# COMUNE DI QUILIANO

**Oggetto:** (ID 5658) Procedimento di valutazione dell'impatto ambientale di cui all'art. 23 del D.Lgs 152/2006, relativo al "Progetto di realizzazione di una nuova unità a ciclo combinato nella Centrale Termoelettrica Vado Ligure" – Proponente Tirreno Power S.p.A. -parere di cui all'art. 24, c. 3 dello stesso Decreto

**TIRRENO POWER. PROGETTO DI REALIZZAZIONE DI UNA NUOVA UNITA' A CICLO COMBINATO NELLA CENTRALE TERMoeLETTRICA VADO LIGURE.**

## **ANALISI CRITICA DELLO STUDIO DI IMPATTO AMBIENTALE**

Figura 4 Siti produttivi nelle vicinanze della centrale termoelettrica Vado Ligure (Fonte: elaborazione Terra srl)

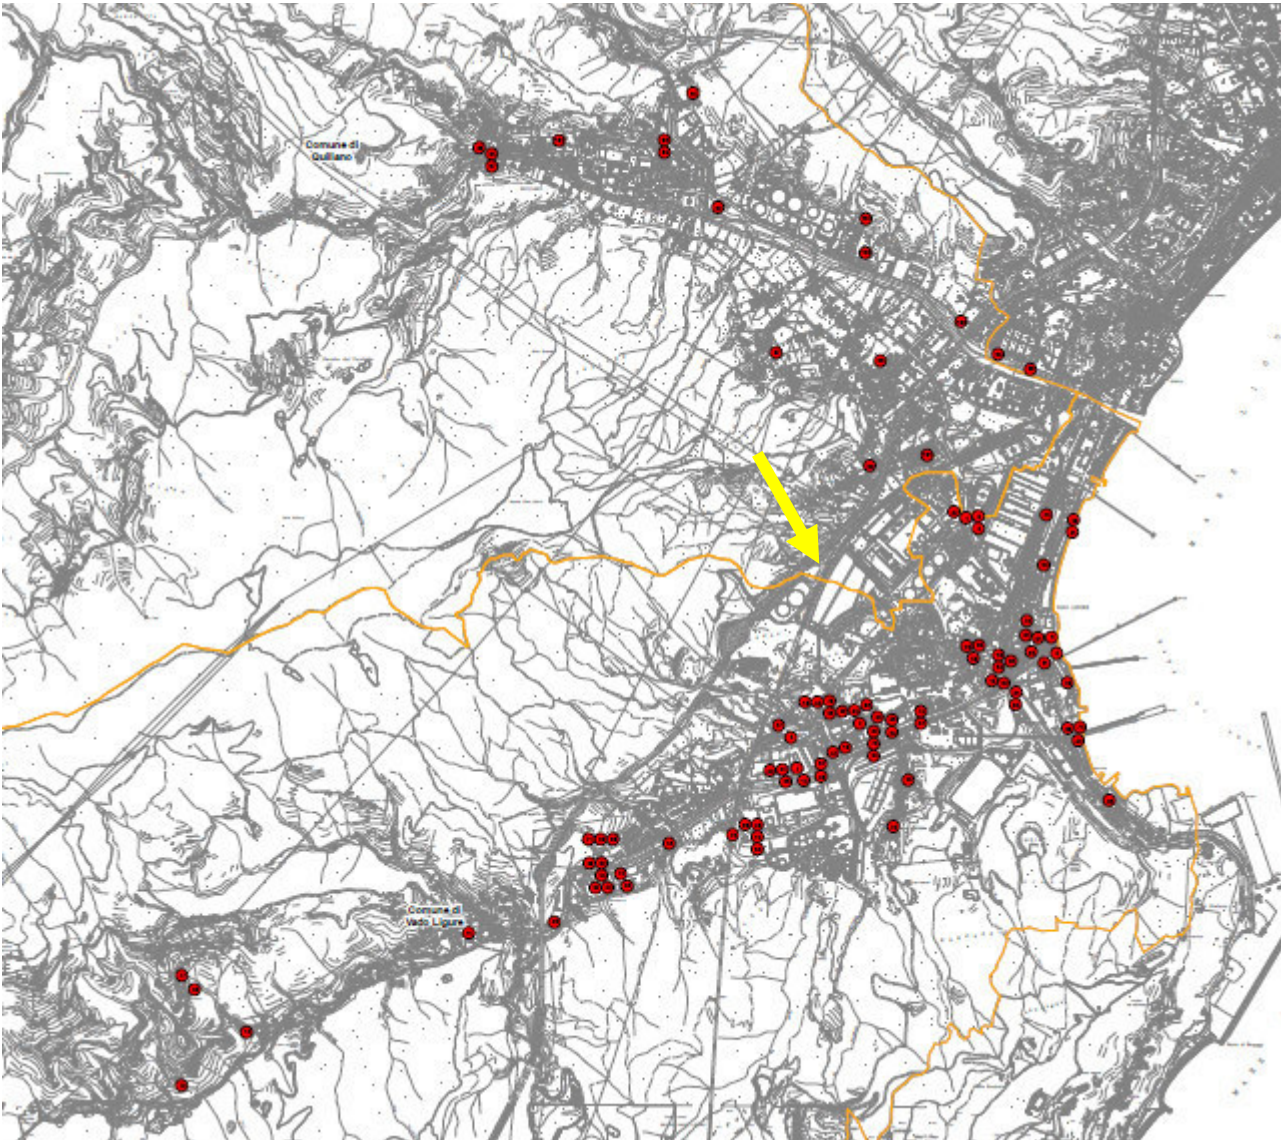
**Nel SIA manca la valutazione degli impatti cumulativi, ovvero una valutazione degli effetti potenziali e sinergici tra interventi, opere e infrastrutture localizzate sul territorio.**

**Valutazione che, come introdotto nel paragrafo precedente, si ritiene doverosa alla luce della moltitudine di siti produttivi presenti nelle vicinanze dell'impianto e data l'estrema vicinanza con i centri abitati di Vado Ligure e Quiliano.**

Figura 6 Localizzazione delle stazioni meteo considerate (Fonte: Allegato A del SIA)

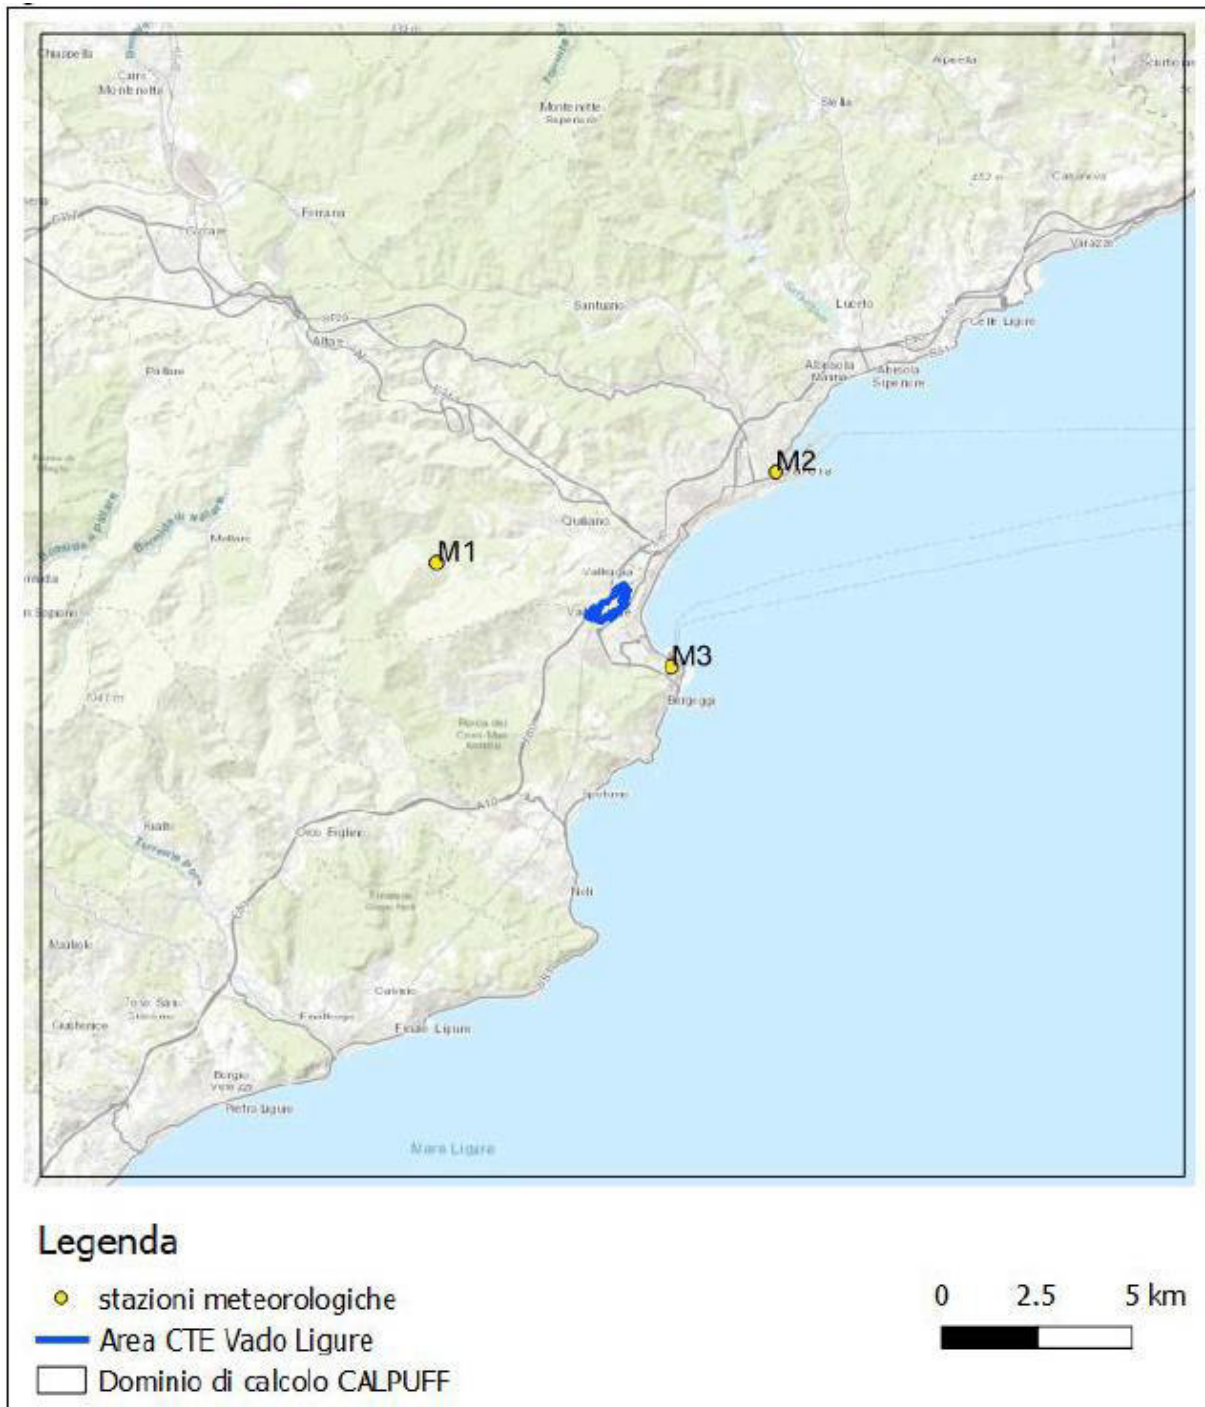
**Si ritiene la componente meteorologica implementata al modello di dispersione non adeguatamente approfondita e calzata sulla complessità del territorio in questione, caratterizzata da importanti differenze meteorologiche in punti ravvicinati.**

Figura 10 Inquadramento elementi Rete Natura 2000 – Mappa differenza temperature massime studio modellistico Allegato B

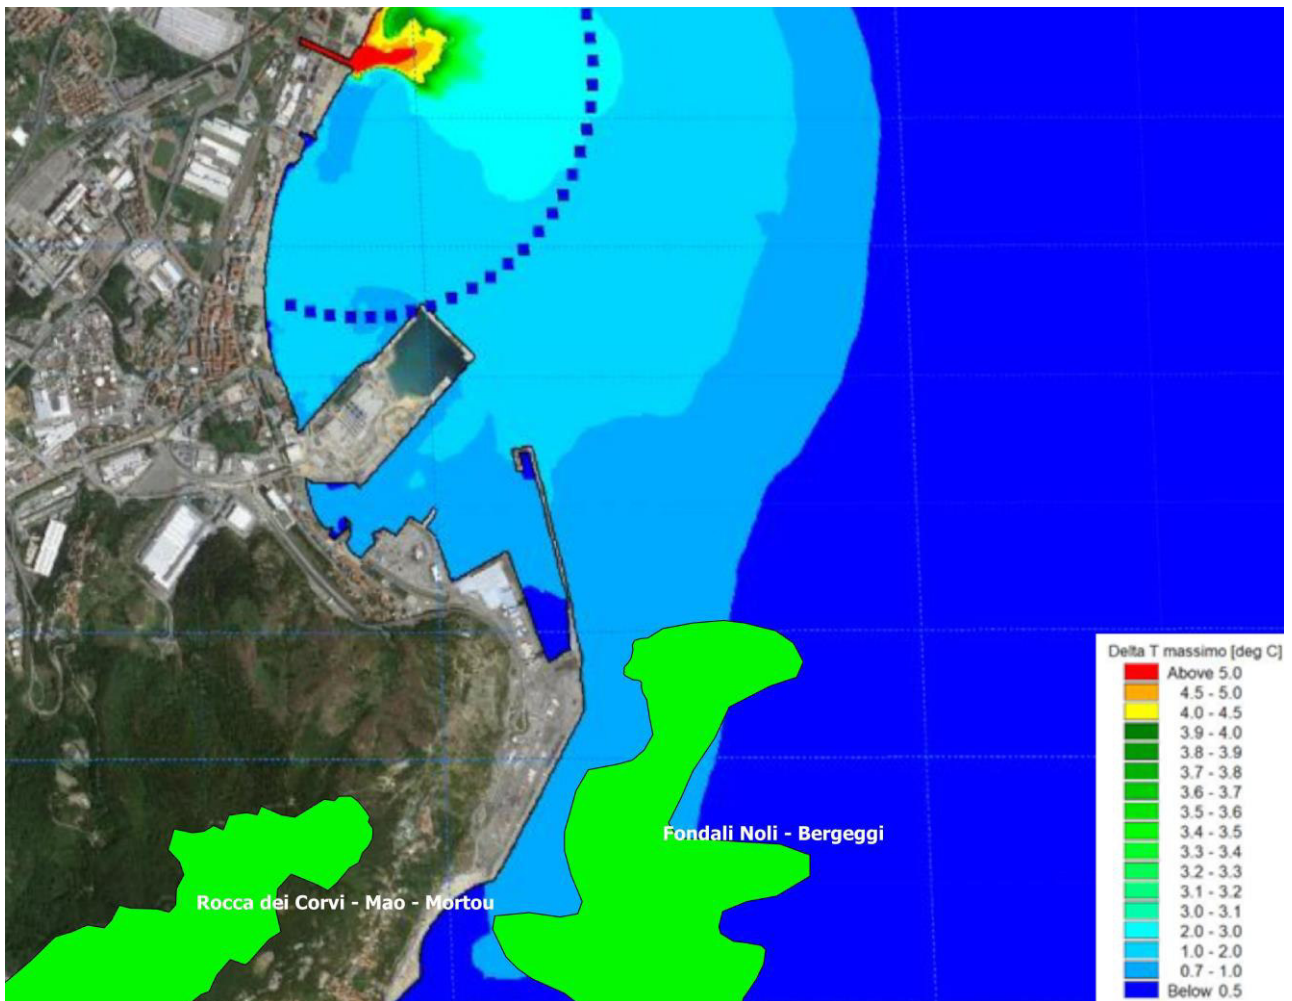
Le considerazioni riportate non risultano adeguatamente approfondite, specie alla luce delle simulazioni prodotte dallo studio modellistico presentato.

L'esame della figura precedente permette di riscontrare che l'area della ZSC risulta interessata da un aumento della temperatura (differenza tra temperature massime) compreso tra 0.7 e 1.0 °C nel periodo estivo. Non è possibile inoltre valutare l'estensione delle aree Rete Natura 2000 interessate da incrementi compresi tra 0 e 0.5 °C in quanto l'elaborazione fornita dal proponente accorpa con la stessa simbologia (colore blu scuro) aree a incremento nullo e aree con incrementi tra 0 e 0.5 °C.

Figura 11 Inquadramento area ZSC Fondali Noli Bergeggi interessata ad incremento termico compreso tra 0.7 e 1.0 °C nel periodo estivo

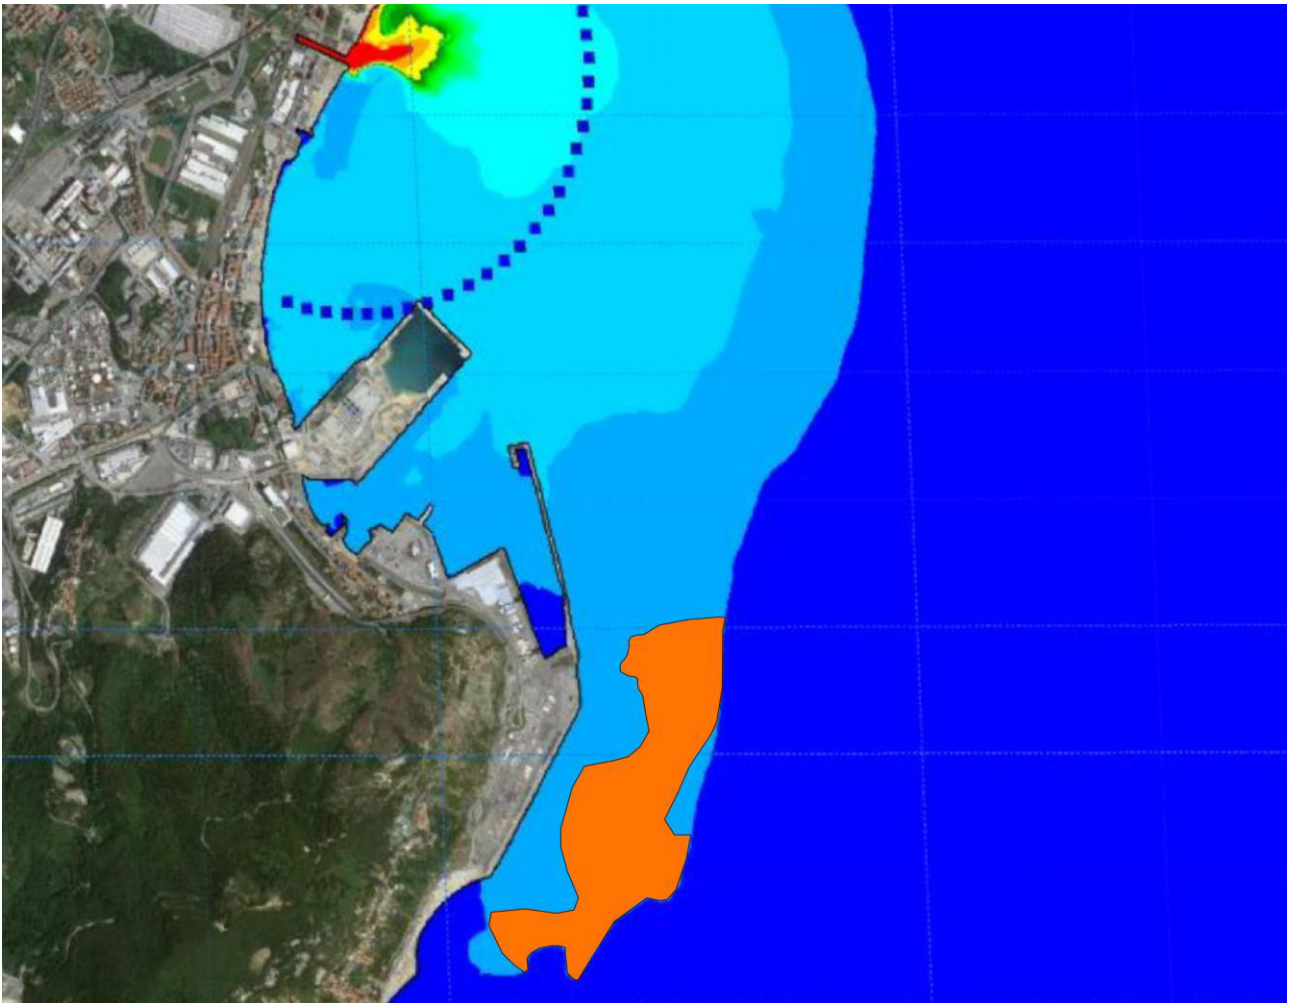
**L'area della ZSC Fondali Noli Bergeggi interessata nel periodo estivo da un incremento termico compreso tra 0.7 e 1.0 °C è pari a circa 480122m<sup>2</sup> (circa 48 ettari); tale estensione rappresenta circa il 12.6% della ZSC considerata.**
